NYE AKER

MEDVIRKNING PULJE 3.2 - MØTE 3

GRUPPE X - POLIKLINIKK OG DAGBEHANDLING

TEMA FOR MØTE 3

S10 - 04.01.035 Undersøkelse og behandling, gastrokirurgi

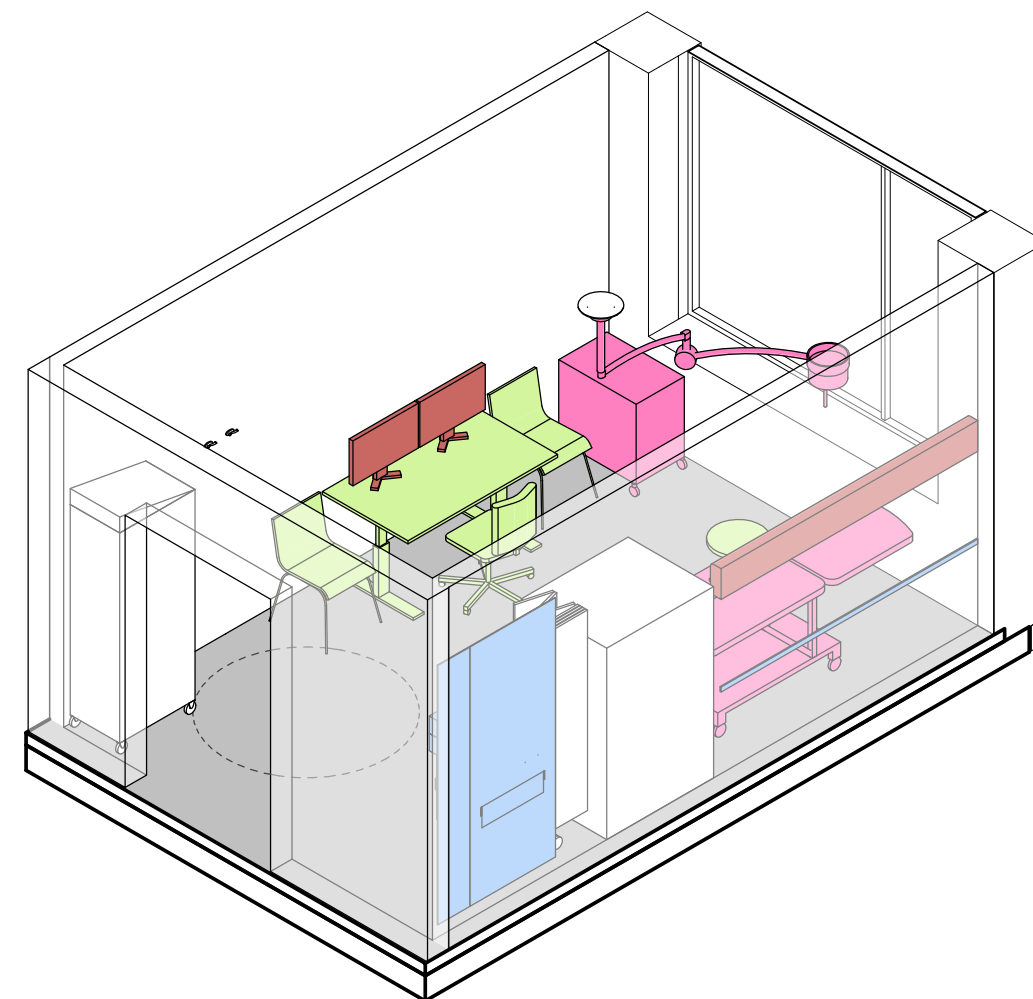
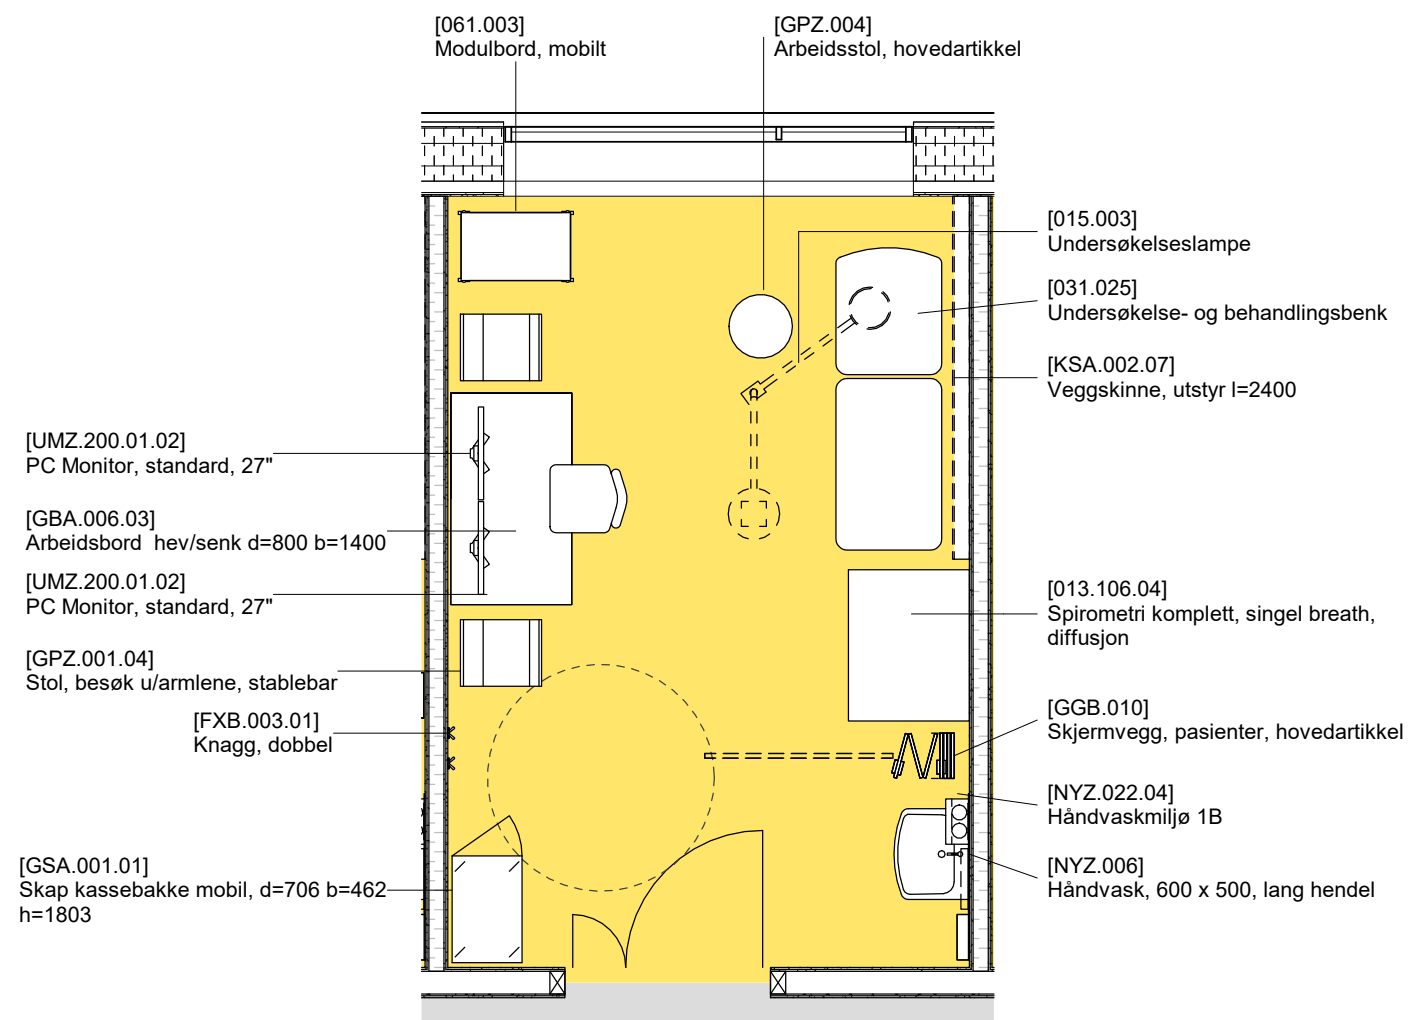
Det er mye utstyr i dette rommet - kan man se på en prioritering om noe utstyr kan tas ut?
Eks. mindre arbeidsbord? Klappstol i stedet for besøksstol (kun en besøksstol)
Er det behov for blending?

S12 - 04.01.070 Undersøkelse og behandling, hjerte PM ktr

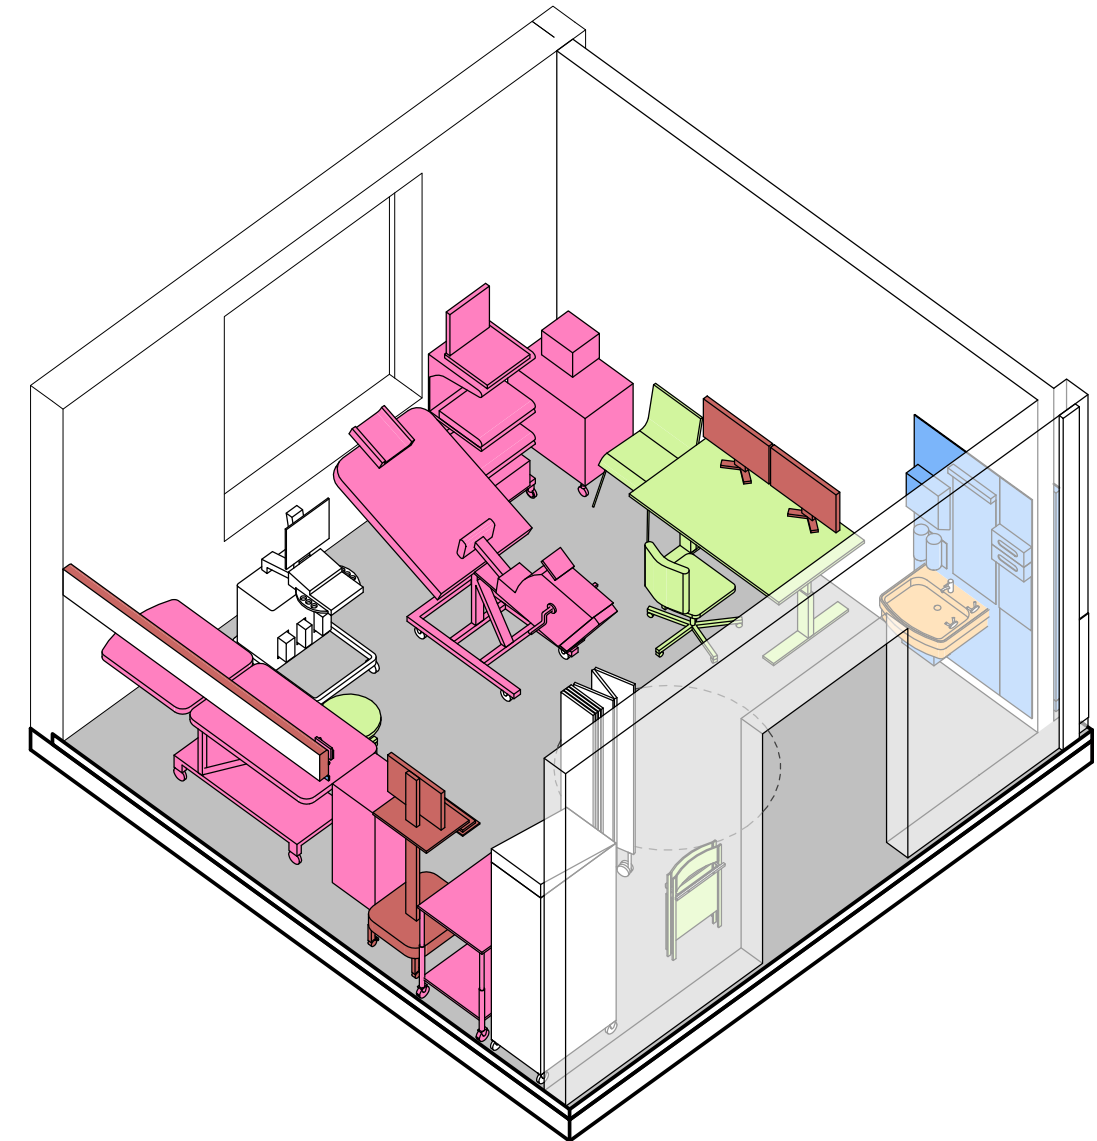
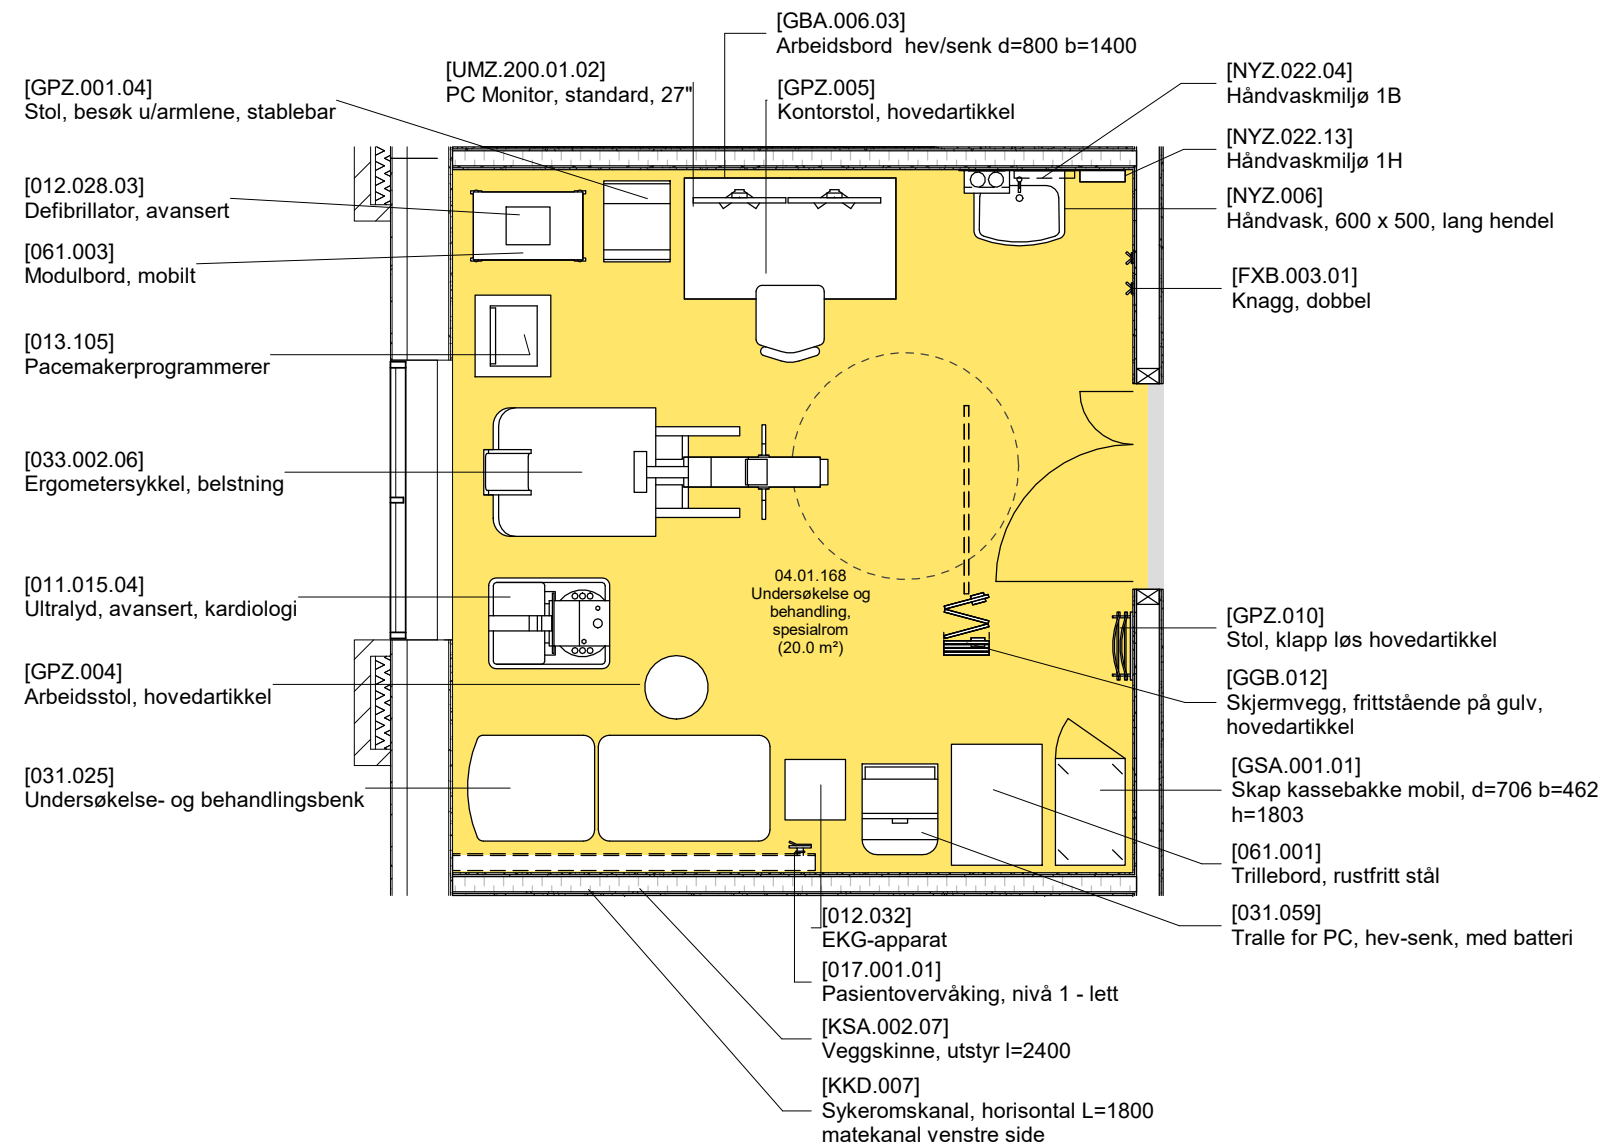
- Mye utstyr i dette rommet, kan arbeidsbord og stol erstattes med pc-tralle?

S14 - 04.01.169 Undersøkelse og behandling, spesialrom, hjerte PM m belastning

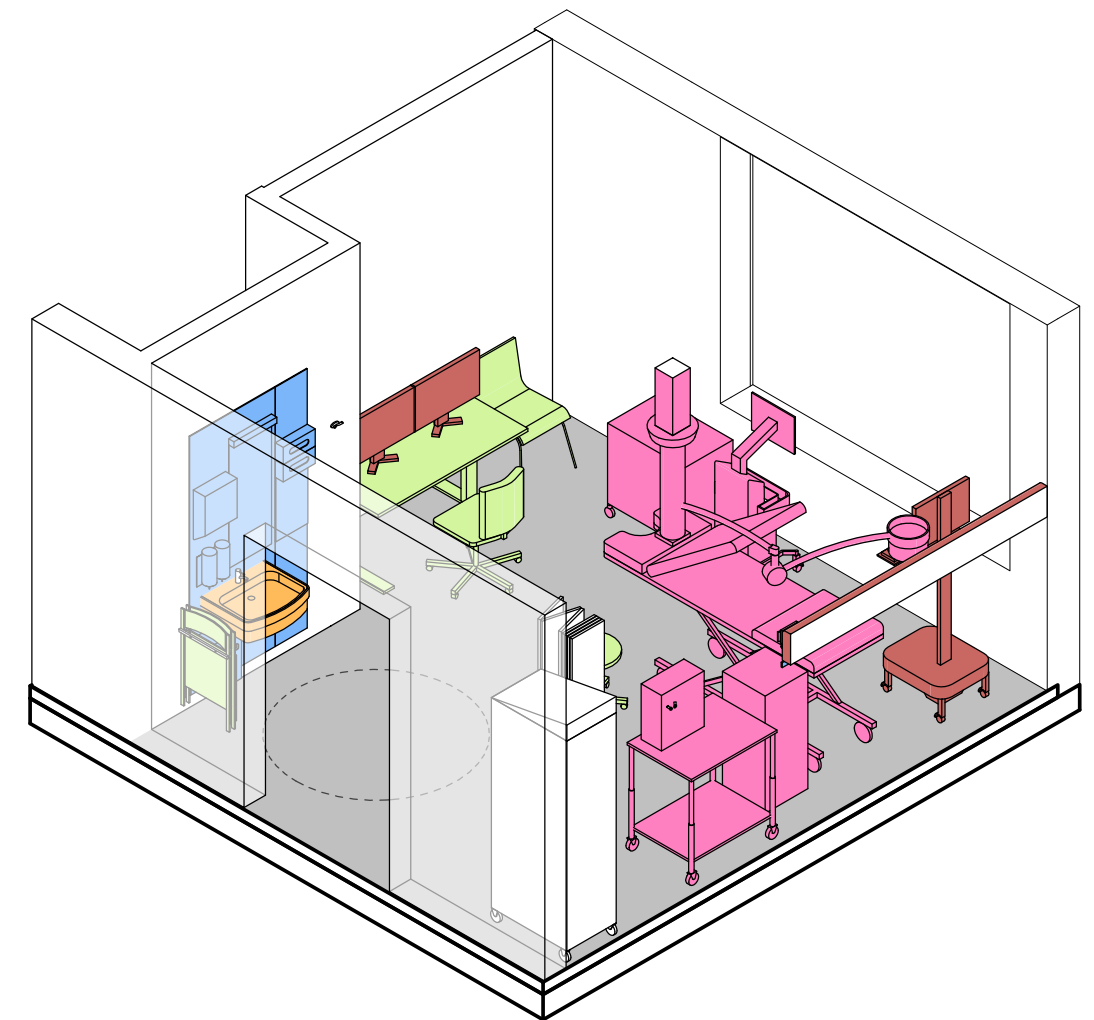
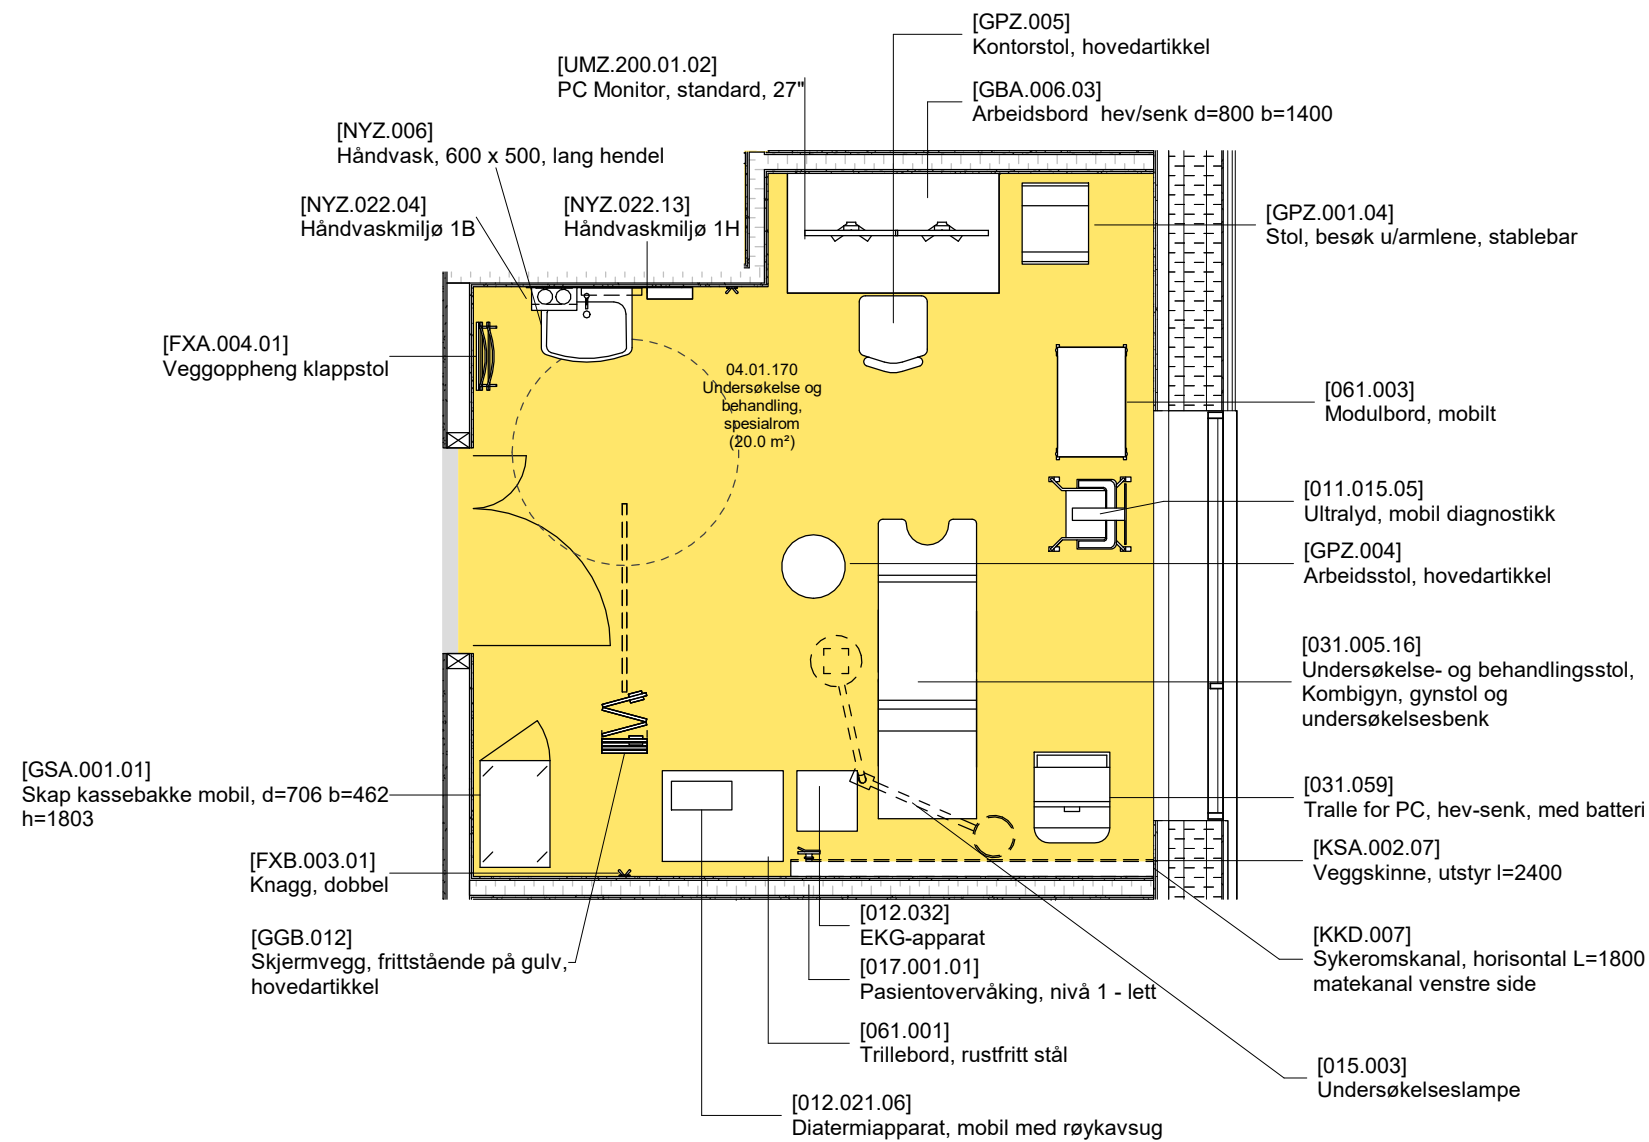
Spørsmål/avklaringer:
- Undersøkellesbenk og -lampe er slettet for å øke plass til nytt utstyr.
- For fremtidig fleksibilitet fastholdes sykeromskanal og utstyrsskinne og pasientovervåking.

S15 - 04.01.170 Undersøkelse og behandling, spesialrom, prosedyre

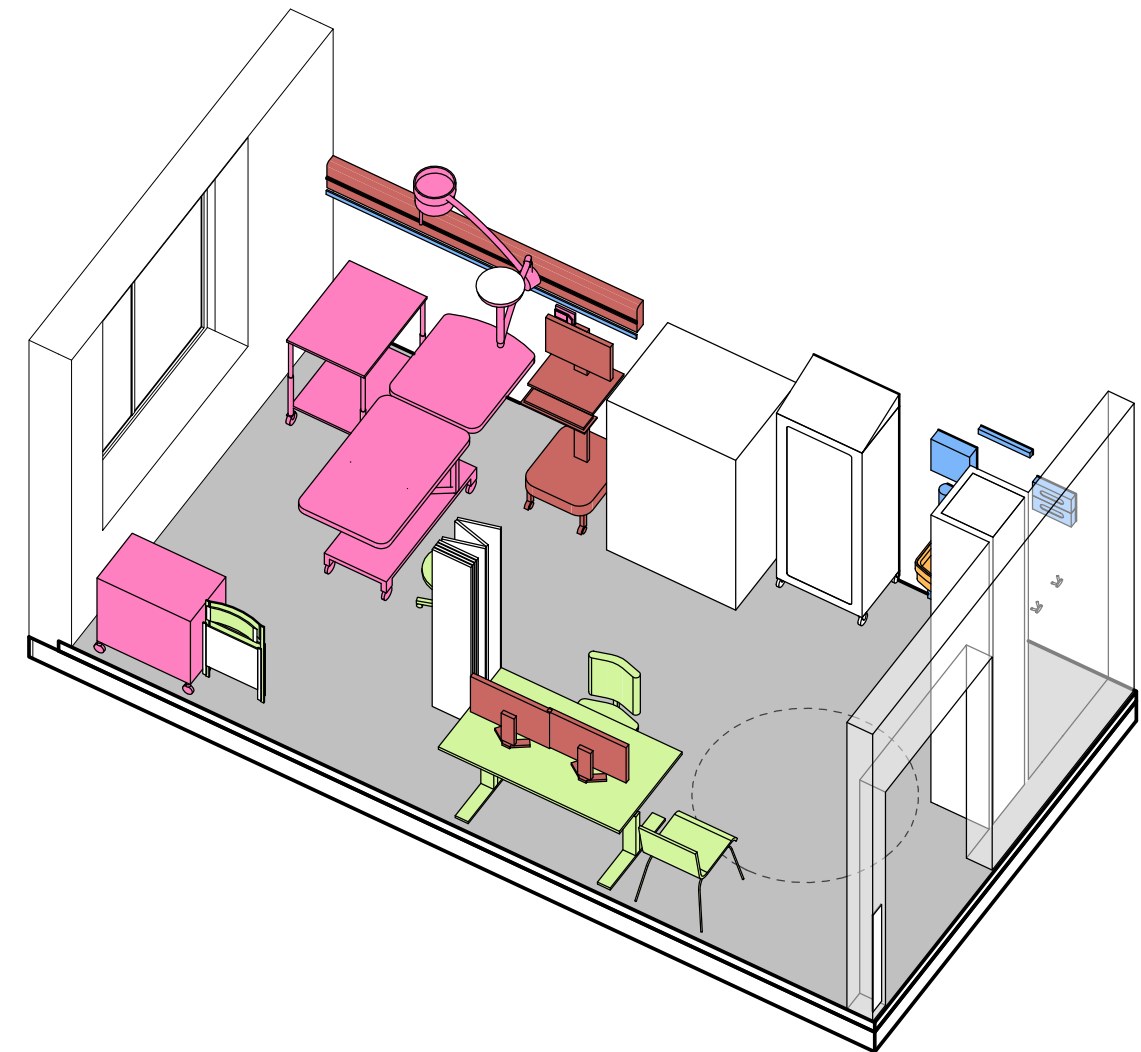
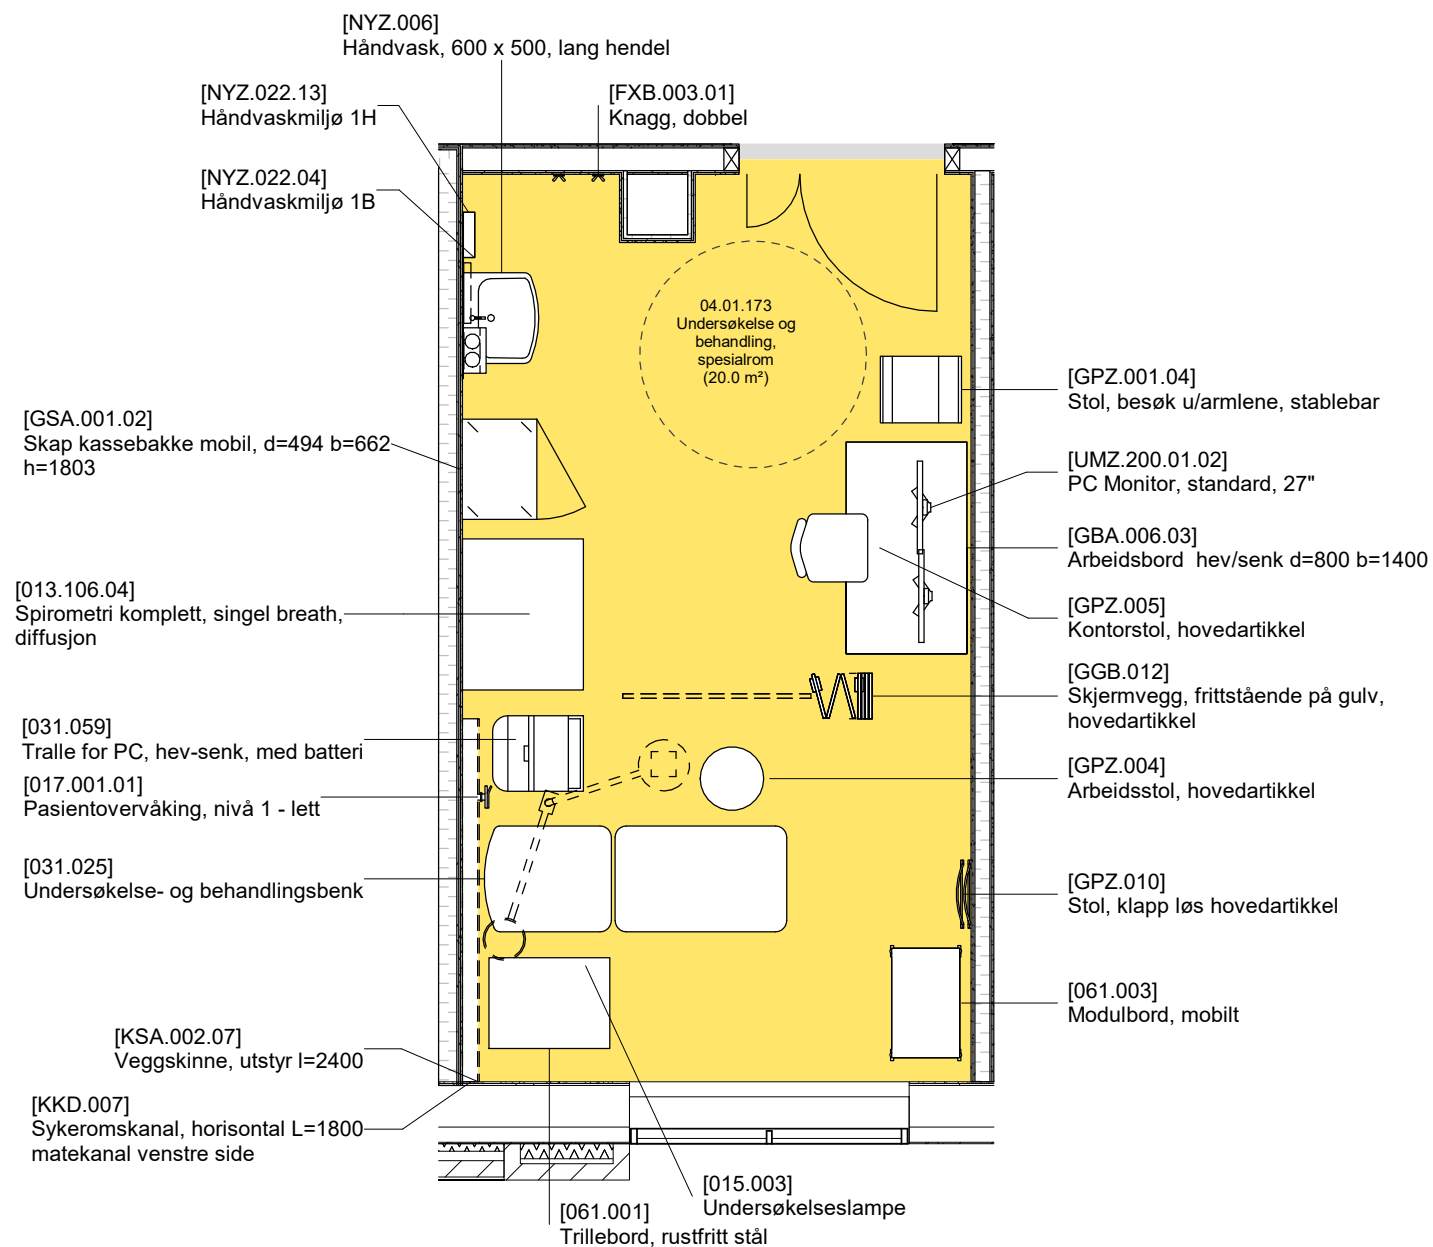
- Det er beskrevet undersøkelseslampe, takmontert - er det tilstrekkelig?
